**CIRCULAR N° 1.- SIN CONSULTA**

**Ref.: LICITACIÓN PUBLICA N° 18/2025**

*Obra: "REFACCION EN ESCUELA N° 55 JUSTO JOSE DE URQUIZA – CIUDAD DE CONCORDIA- PROVINCIA DE ENTRE RIOS".*

*Imagen ilustrativa*

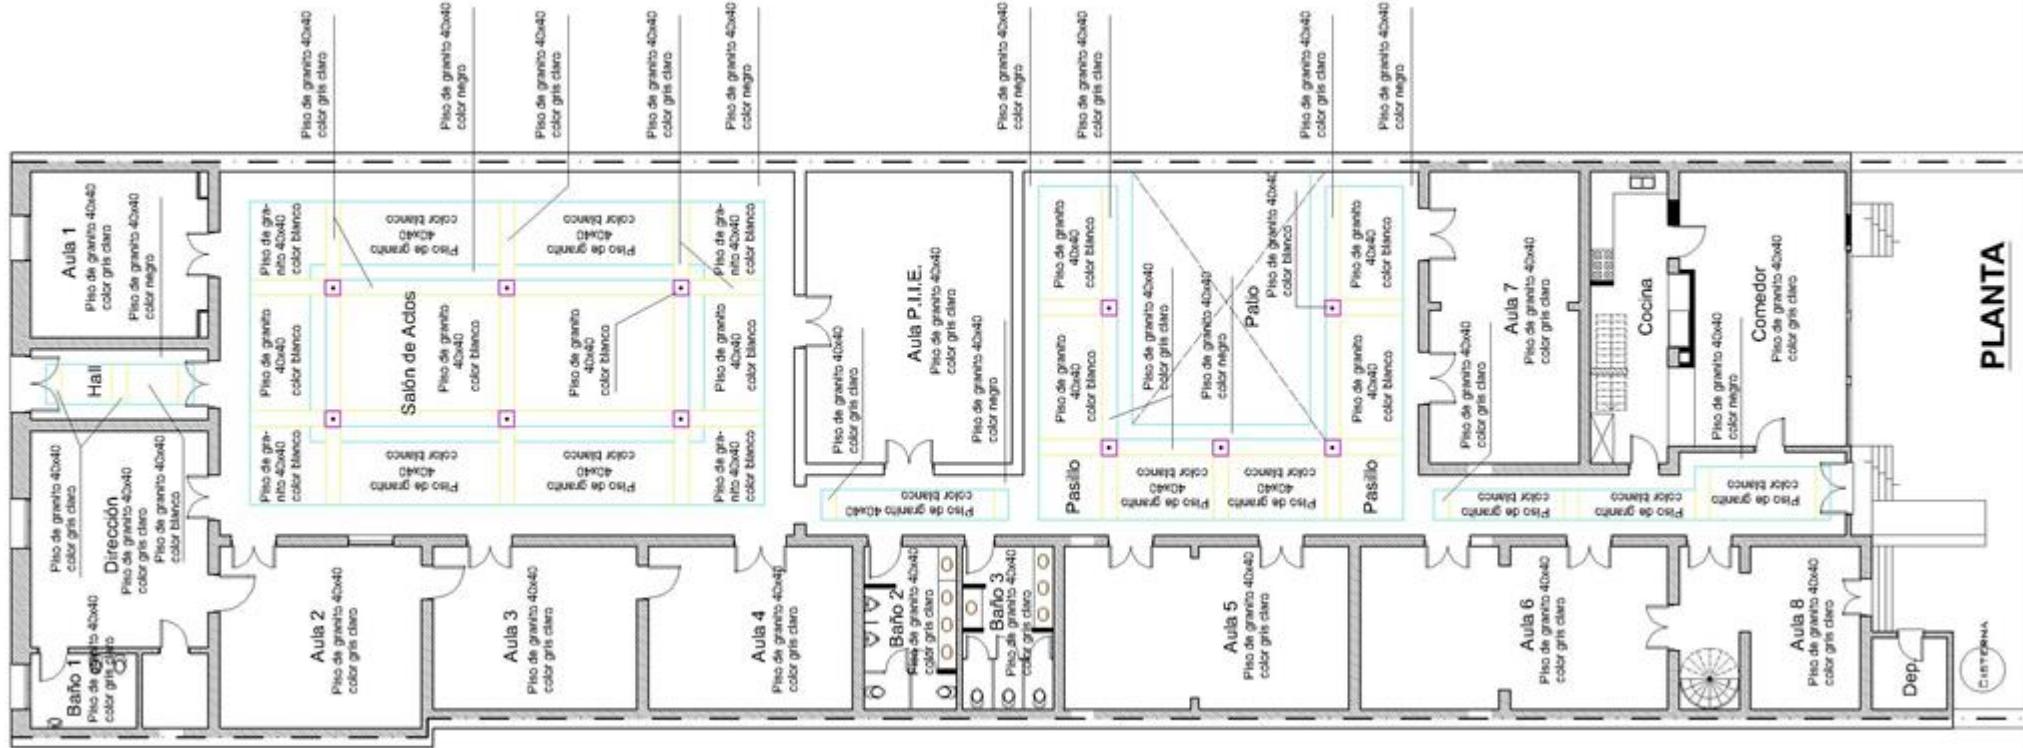
**Sub ítem 7.1- Pisos granitos 40x40cm**

*Sobre el sector de circulación (hall de acceso, salón de actos, pasillos interiores y galerías) se planteará con piso granito de 40x40 cm con distintos tipos de colores y cuya disposición será de acuerdo a la imagen y planta que se adjunta, utilizando de manera específica dichos colores y según lo determine la inspección. En cuanto al pulido y lustrado se realizará de acuerdo a lo descripto en el pliego de especificaciones técnicas particulares no aceptándose el pulido de fábrica como terminación final del trabajo realizado.*
